残留熱除去系配管及び原子炉格納容器電気配線貫通部の変更認可申請に伴う影響について
【第67条 水素爆発による原子炉格納容器の破損を防止するための設備】

補足-2 【設計及び工事計画変更認可申請書に
添付する書類の整理について】

残留熱除去系A 主配管変更箇所一覧

残留熱除去系配管の改造に係る添付図（主配管の配置を明示した図面、系統図）の変更前後比較

原子炉再循環ポンプ用格納容器電気ペネットレーションの改造について

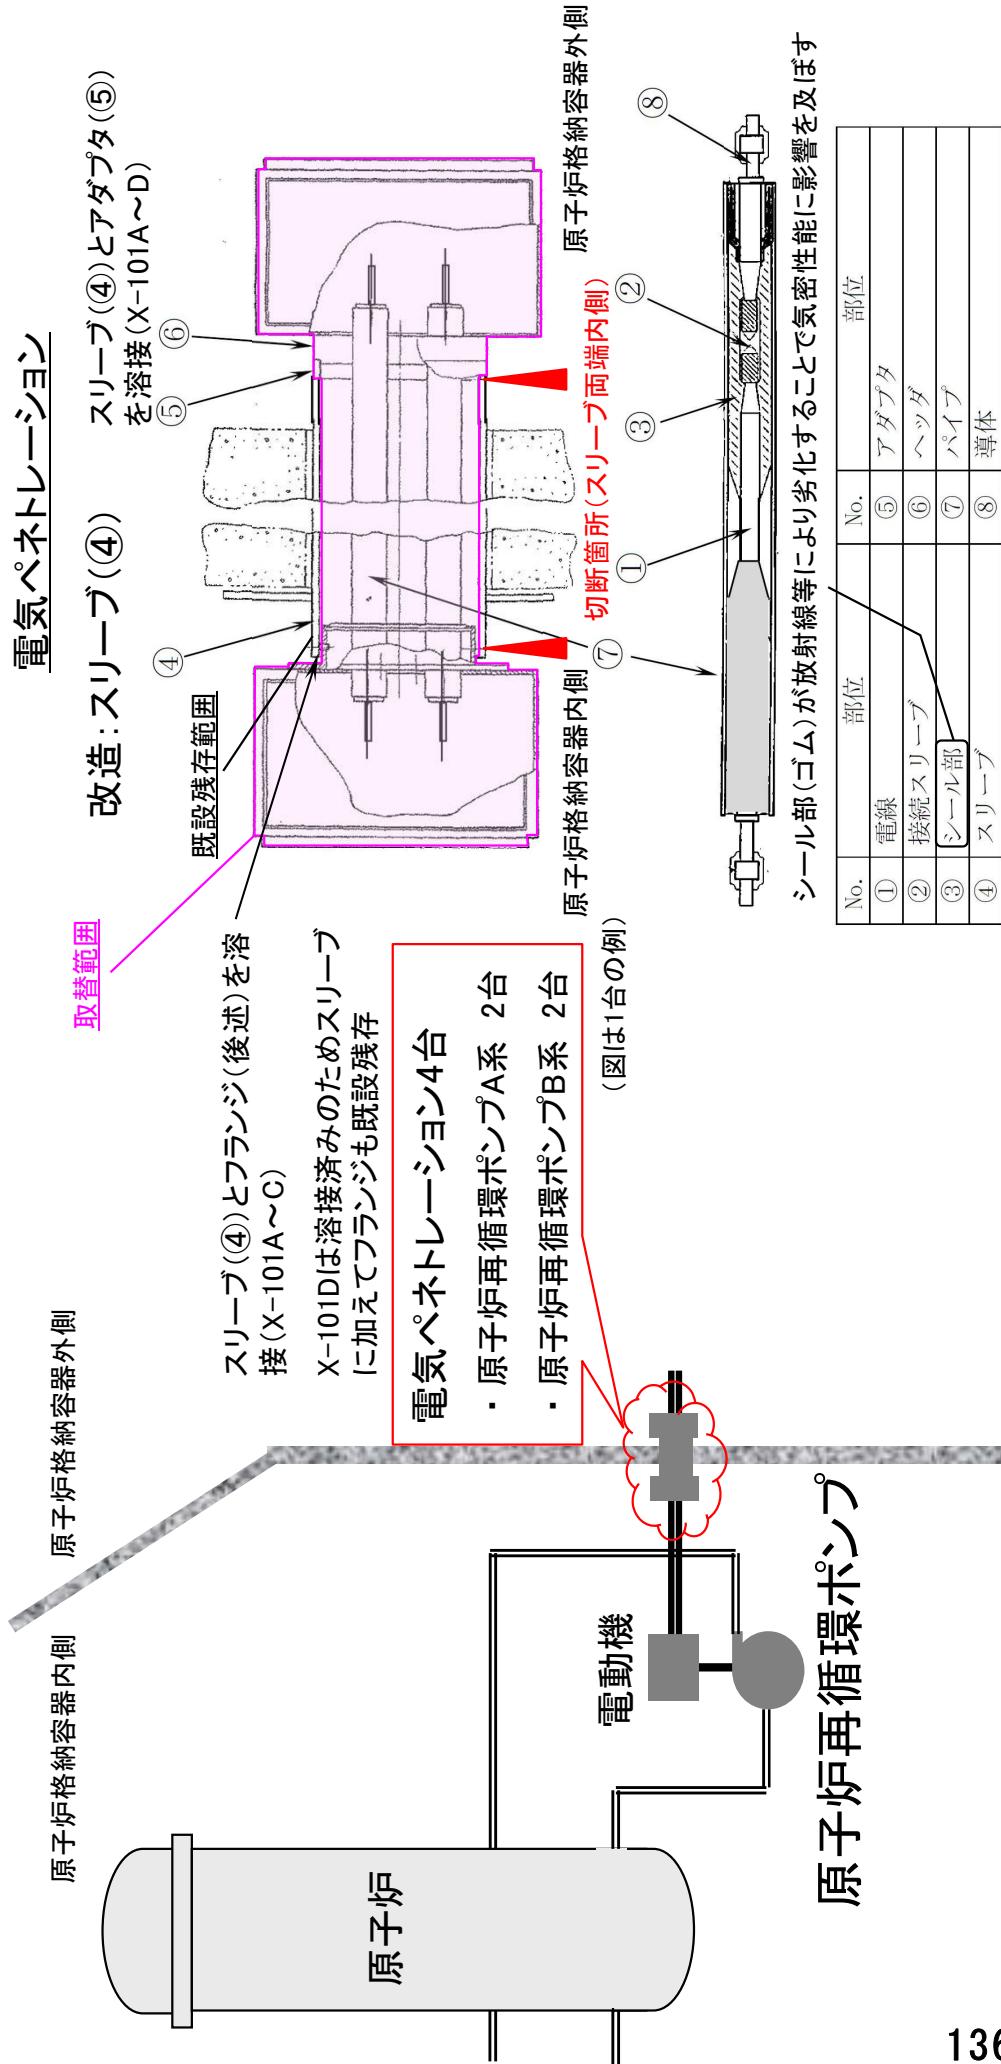
- 原子炉格納容器の気密性能を維持するために、電気配線貫通部(電気ペネットレーション)を取り替える(既工事計画)。
- スリーブとアダプタ、スリーブとフランジを溶接する際に、スリーブ長さが50mm程度短くなることから、要目表及び構造図を更新する(既工事計画から改造)。

応答解析用モデル

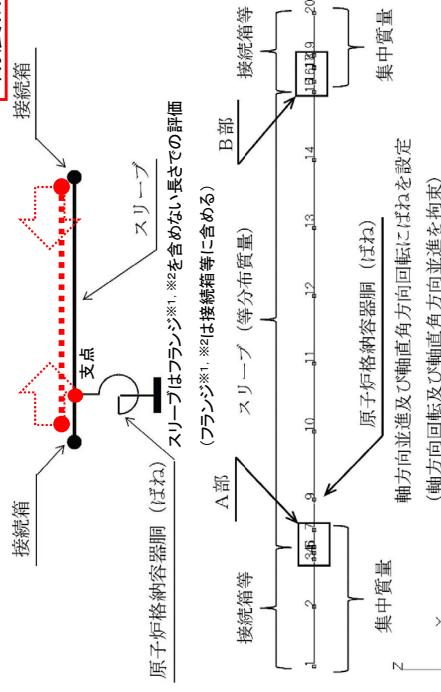
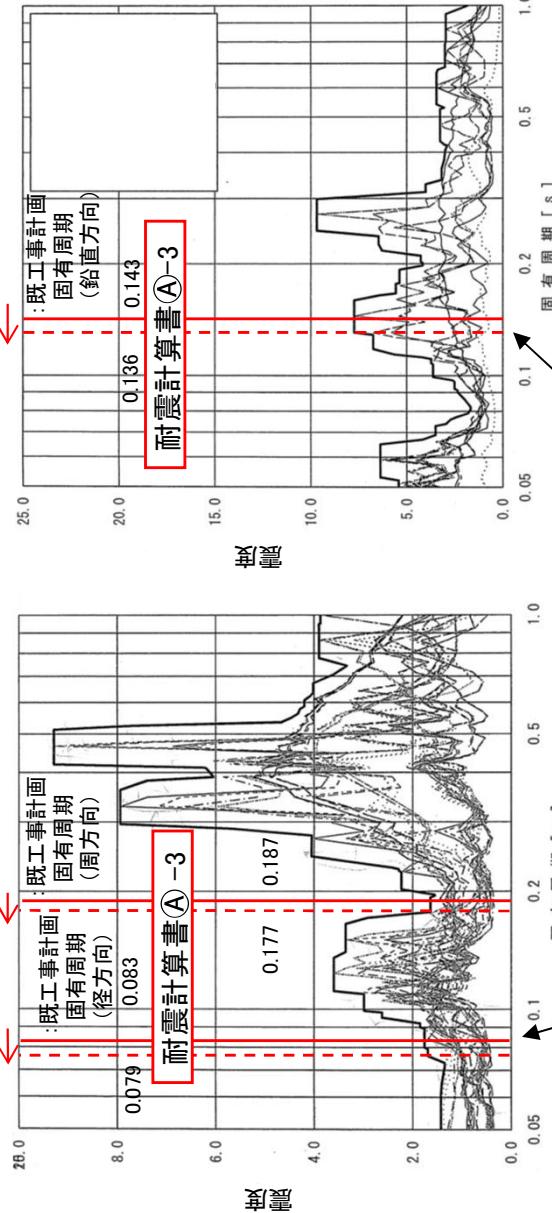
- スリーブ長さが短くなる(A部ーB部間の長さが短くなる)と、支点(ばね)に作用するモーメントは小さくなる
耐震計算書Ⓐ-1
- また、今回の取替では全体質量も小さくなる計画であり、既工事計画時よりも耐震上有利となる
耐震計算書Ⓐ-2
- スリーブ長さが短くなる(A部ーB部間の長さが短くなる)と、支点(ばね)に作用するモーメントは小さくなる
耐震計算書Ⓐ-1
- スリーブ長さが短くなると評価点に作用するモーメントは小さくなる
耐震計算書Ⓐ-2

- スリーブ長さが短くなると評価点に作用するモーメントは小さくなる
耐震計算書Ⓐ-1
- スリーブ長さが短くなる
耐震計算書Ⓐ-2
- 上記より固有周期は既工事計画より小さくなるが、固有周期の変動を幅の範囲内(下図点線まで)とするため、既工事計画と同等の震度となる
耐震計算書Ⓐ-4

耐震計算に用いるスリーブ長さ、質量、固有周期の値は、今回の改造により変更になるが、保守側への変更であり、耐震計算における許容限界に変更はなく、耐震評価に変更はない※3。よって、耐震計算書のスリーブ長さ、質量、固有周期は、今回の改造成による変更は行わず、既工事計画の値とする。

図 4-1 管台の必要厚さの計算に用いる寸法

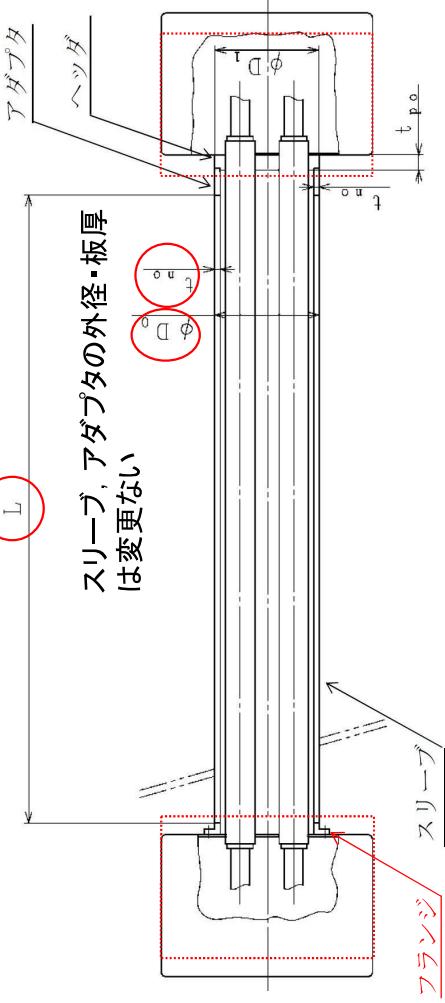
- 内圧に対する必要厚さは格納容器内圧とスリーブ及びアダプタの外径・材質による許容引張応力を用いて計算されるため、上記の条件に変更は生じないので現在の強度計算書から必要厚さの変更はない。
強度計算書②-1、要目表②-1
- 外圧に対する必要厚さは格納容器外圧とスリーブ及びアダプタの外径、設計・建設規格^{*}のB値を用いて計算され、Lを用いて算出されるB値はしが短い方が必要厚さが小さくなる方に寄与するため、外圧に対する必要厚さは既工事計画に包絡される
強度計算書②-2、3

スリーブ長さLが短くなる

強度計算に用いるスリーブ長さ、質量の値は、今回の改造により変更になるが、保守側への変更であり、強度計算の許容限界の変更ではなく、強度評価に変更はない。よって、強度計算書のスリーブ長さ、質量の値は、今回の改造による変更は行わず、既工事計画の値とする。
